**CCR-VIA -- COMITATO DI COORDINAMENTO REGIONALE PER LA
VALUTAZIONE D'IMPATTO AMBIENTALE**

Giudizio n° 3877 del 23/03/2023

Ditta Proponente: ISOLMONTAGGI S.R.L.

Oggetto: Modifica di un impianto di deposito preliminare (D15) di rifiuti pericolosi e messa in riserva di rifiuti speciali pericolosi e non pericolosi

3. Piano stralcio di bacino per l'assetto idrogeologico del fiume Tronto

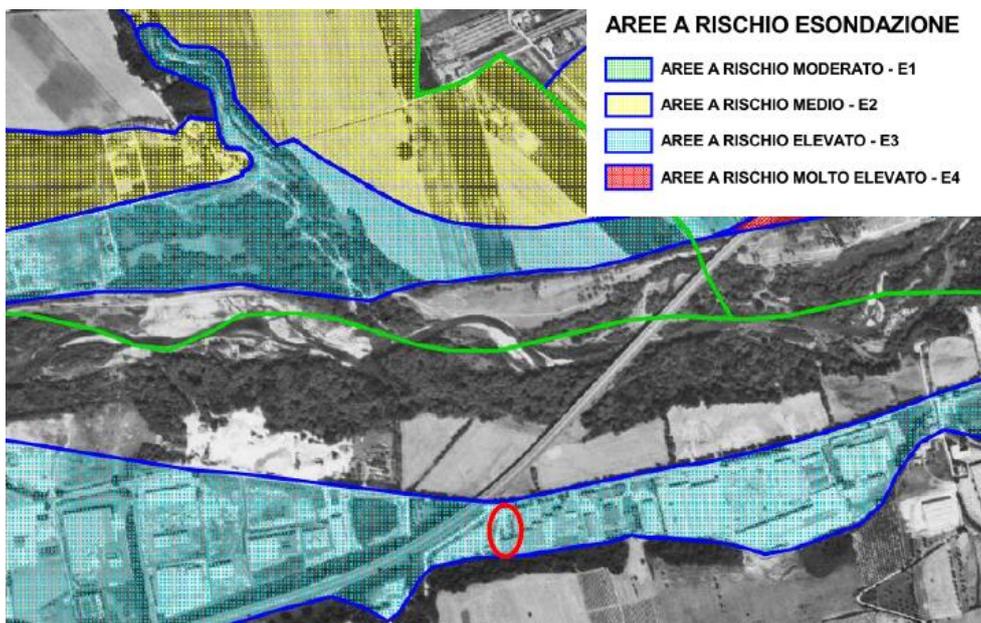
Rilevato che l'impianto oggetto di ampliamento rientra all'interno della fascia a pericolosità idraulica E3 "Aree a rischio elevato di esondazione", mappata dal Piano stralcio di bacino per l'assetto idrogeologico del fiume Tronto;

Ritenuto che l'acquisizione del prescritto parere da parte dell'AdB sia funzionale non solo al rispetto del citato criterio localizzativo del PRGR, ma anche alla compiuta valutazione dei potenziali impatti ambientali del progetto ed all'incremento del rischio di dilavamento di sostanze pericolose in esito ad episodi di esondazione;

Ritenuto, pertanto, di dover sospendere la decisione sull'assoggettabilità a VIA del progetto nelle more dell'espressione dell'AdB sullo studio di compatibilità idraulica presentato dal proponente;

1. **Acquisire il parere dell'Autorità di Bacino sull'intervento, come previsto dal Piano Regionale di Gestione dei Rifiuti;**
2. **Viste le quantità richieste, relazionare in merito all'applicabilità all'impianto della normativa relativa al Titolo III-bis alla Parte Seconda del D.Lgs. 152/06 e ss.mm.ii., confrontandosi con le tipologie impiantistiche di cui all'Allegato VIII alla Parte Seconda del citato decreto.**
